高浜発電所3,4号炉 運転期間延長認可申請 審査会合における指摘／質問事項の回答

2023年10月10日
関西電力株式会社

審査会合における指摘／質問事項の一覧

②劣化状況評価に係る評価プロセスの確認について(2/2)

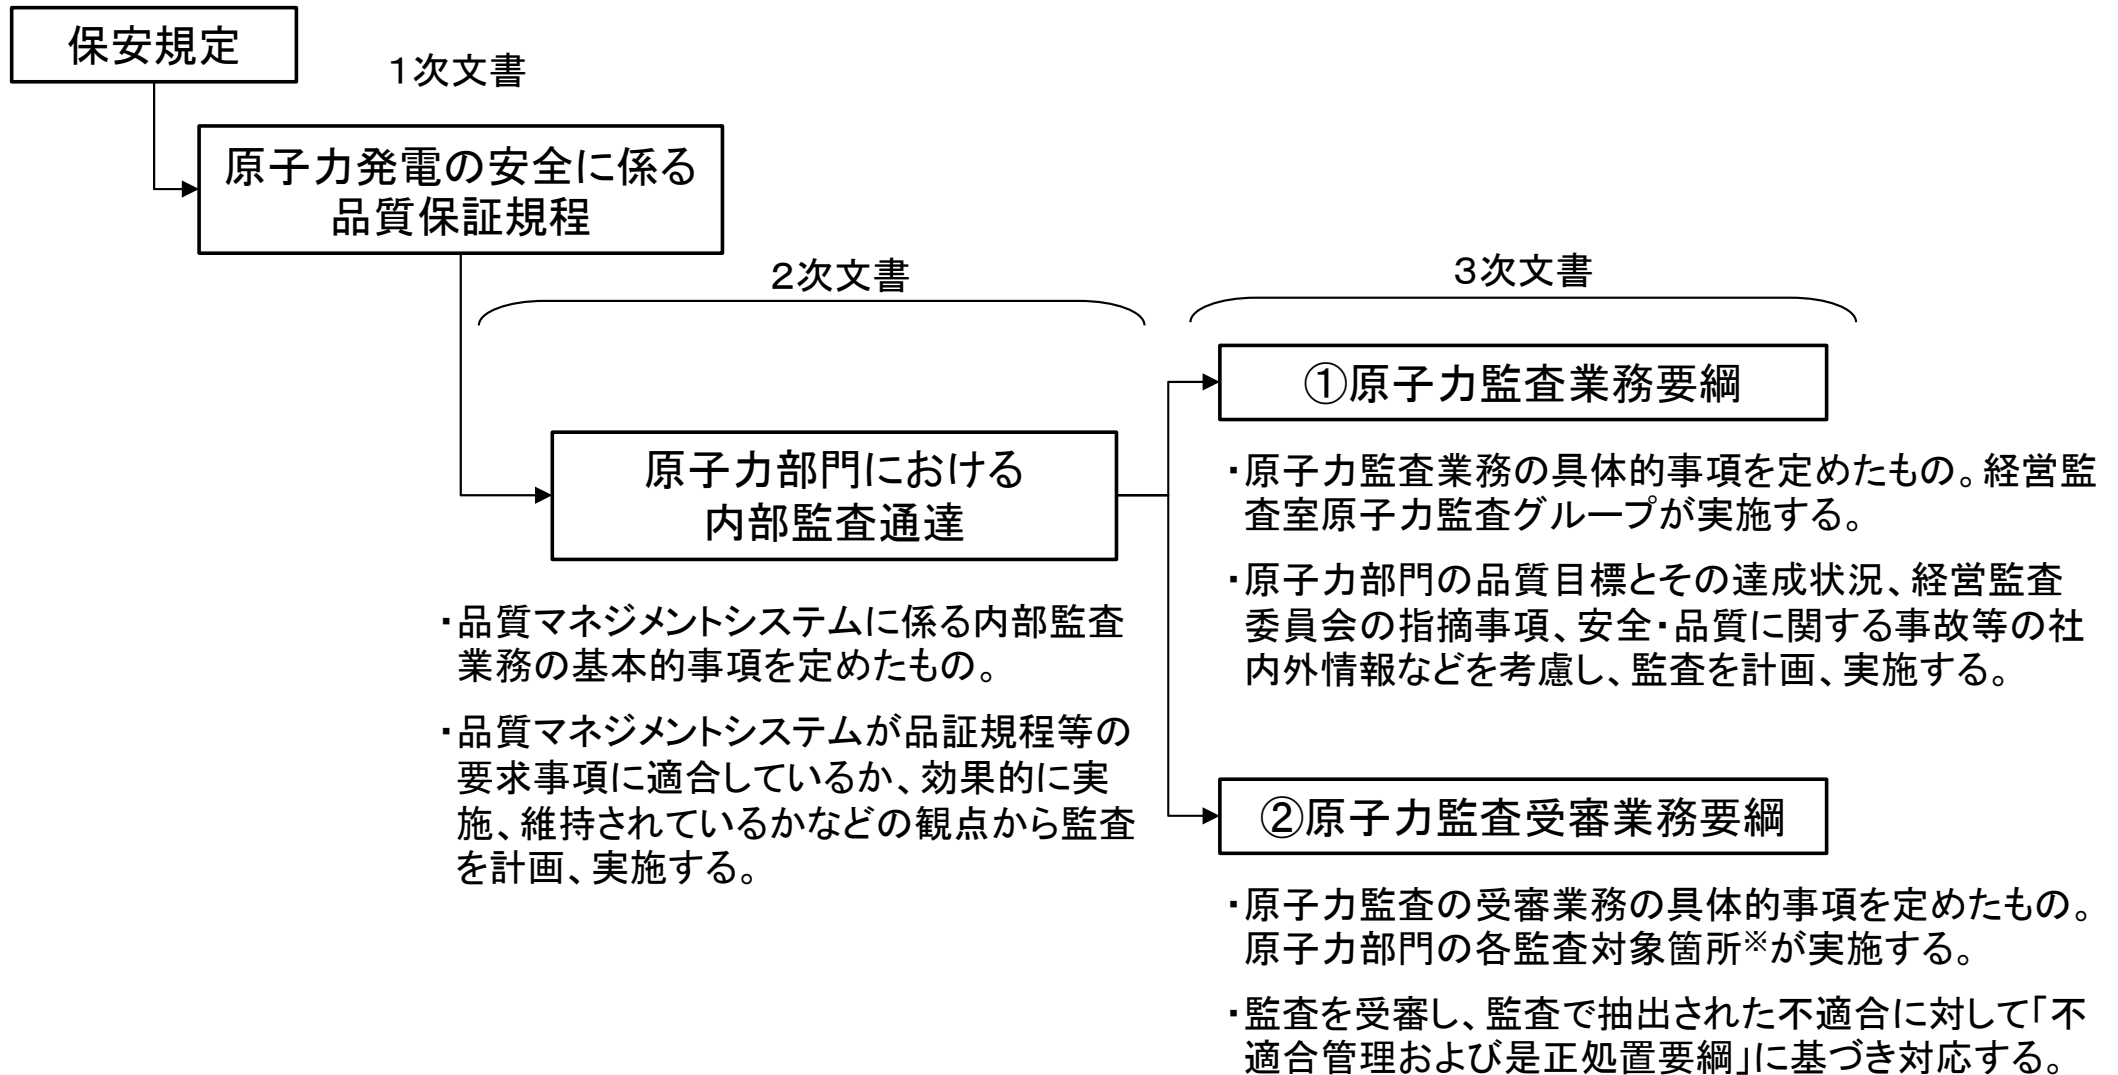
No	日時	指摘／質問事項	回答頁
⑧ 特別点検(原子 炉格納容器)	2023年 9月5日	壁面走行ロボットによる遠隔目視において、ロボットの走行による塗膜への影響がないこと、点検範囲を重ねて実施しているといった点検手順や内容が特別点検としての適切性を有していることを説明すること。	P13
⑨ 特別点検(コン クリート)	2023年 9月5日	中性化深さの点検について、削孔時に切断水を使用しているかどうかについて確認し、切断水を使用している場合は、点検方法の適切性を説明すること。	P17

- ・保全計画グループチーフマネジャーは、実施手順書に基づき、評価書案の作成にかかる調査・評価および妥当性確認の実施プロセスが遵守されていることを各実施プロセスに関わっていない者に確認させる。
- ・確認者は、実施手順書に基づくプロセス確認チェックシートにより確認を行う。

⇒上記社内標準に従い、構築した実施体制・実施手順のもと、保全計画グループ内で確認者を選定、プロセス確認を行い、保全計画グループチーフマネジャーが承認。

なお、30年目と今回(40年目)の高経年化技術評価のプロセスの確認項目は同等である。

炉内計装筒の内面のECTでの欠陥検出性※1

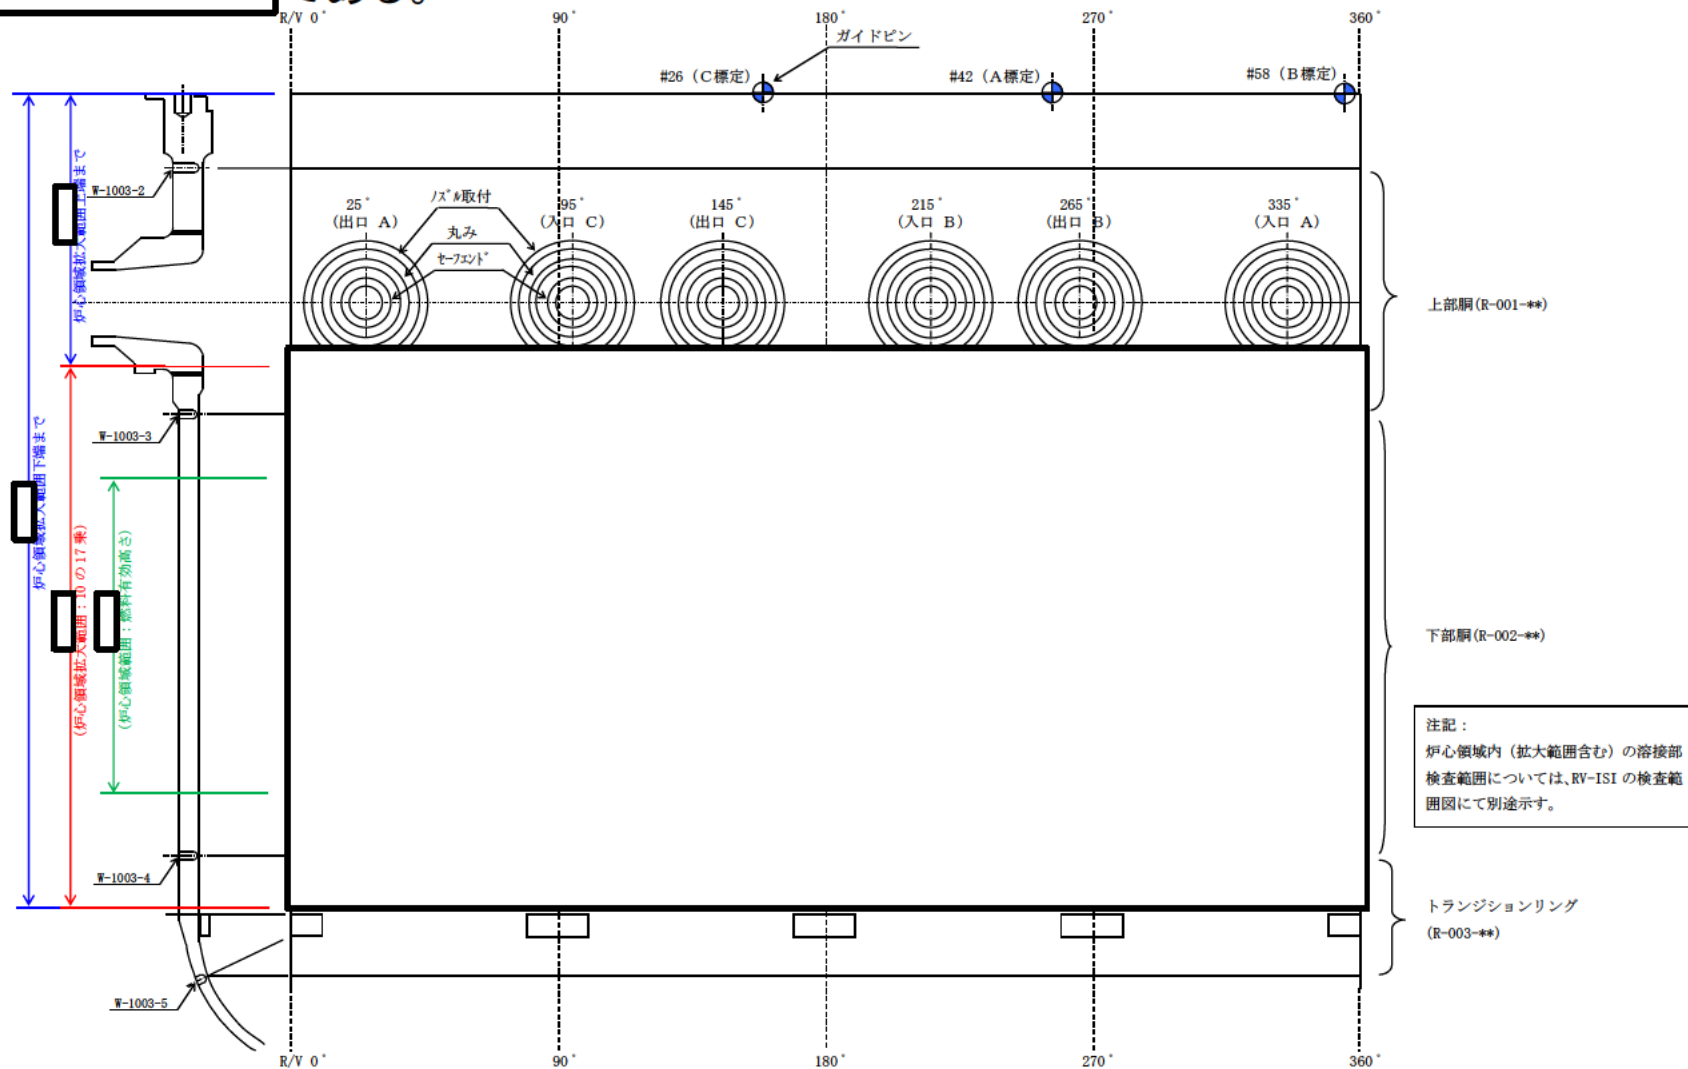
⑥ 渦流探傷試験(ECT)の検出性について

- ウォータジェットピーニングにより深さ[]まで圧縮応力が付与されることが確認されており、圧縮応力となる範囲では応力腐食割れ(以下「SCC」という。)が進展しないことが確認されている。※1,2
- 特別点検に適用したECTは、BMI内面で0.5mm程度([])のSCCを検出可能であることが確認されており、十分な検出性を有している。
